改善箇所説明図

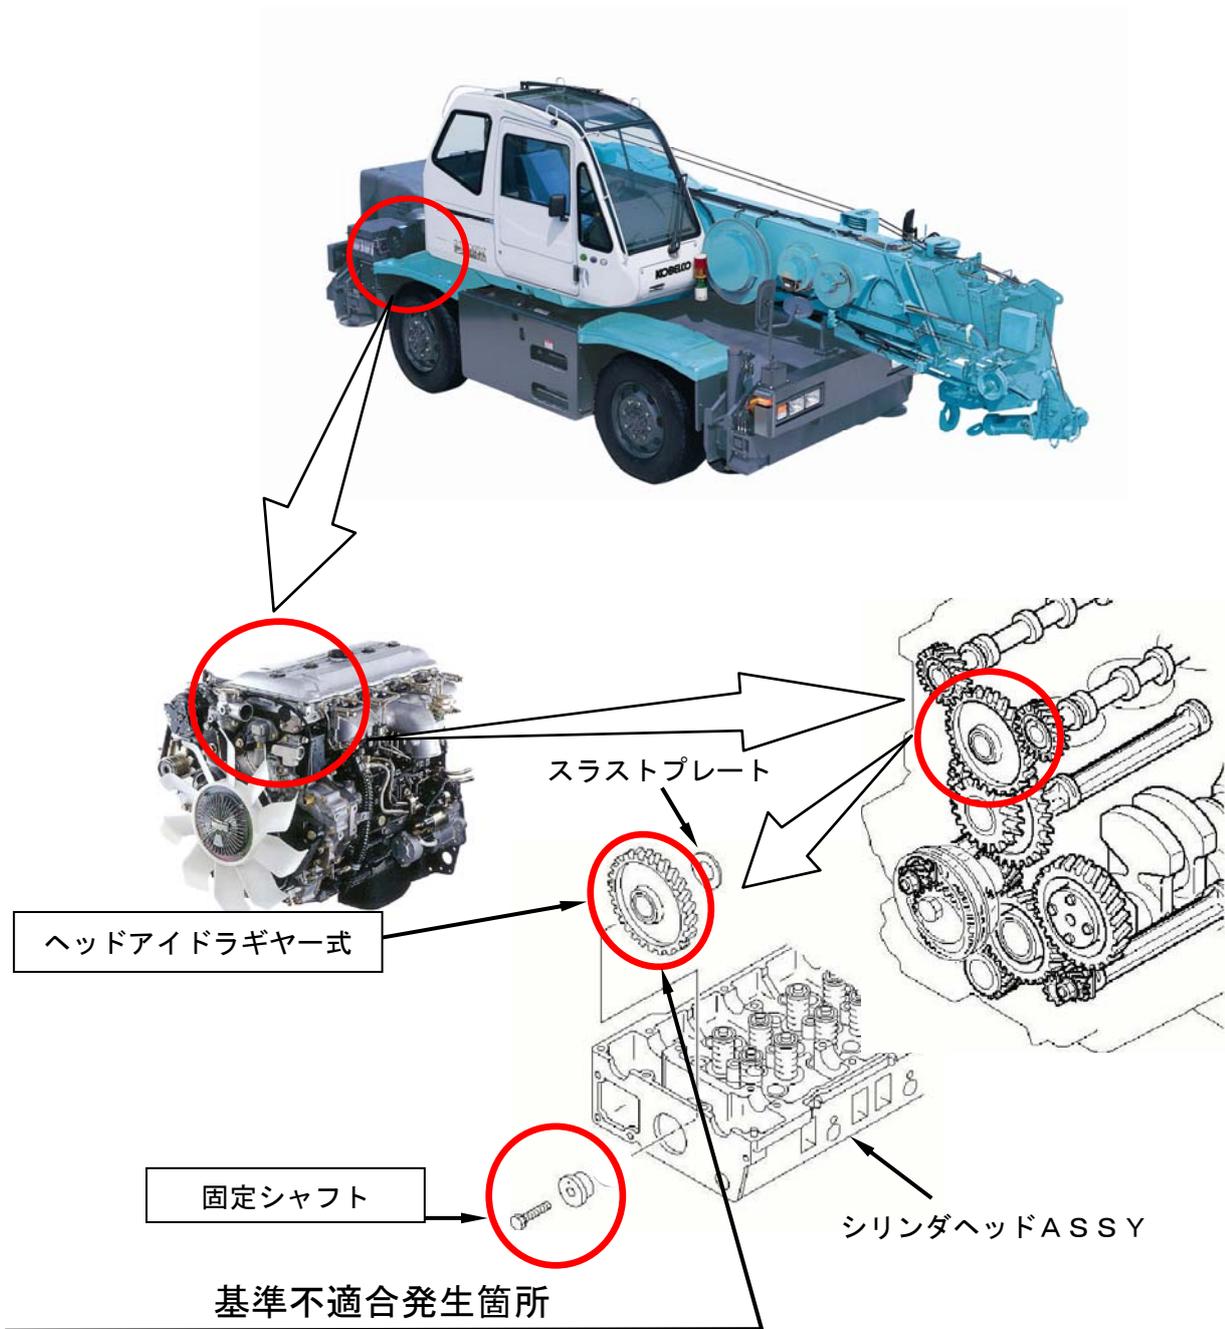
原動機のカムシャフト駆動用ヘッドアイドルギヤのブッシュの材質に不適切なものがあるため、ブッシュが早期に摩耗してブッシュと固定シャフトの間にガタが生じるものがある。そのため、そのまま使用を続けると、シャフトつば部の付け根に過大な応力が発生することがあり、つば部が破損してギヤが周辺部品と干渉し、異音が発生する。又はエンジンオイルが漏れ、最悪の場合、当該ギヤの噛み合いが外れて、エンジンが停止し再始動不能となるおそれがある。

全車両、当該ギヤ式を良品と交換するとともに固定シャフトを新品と交換する。
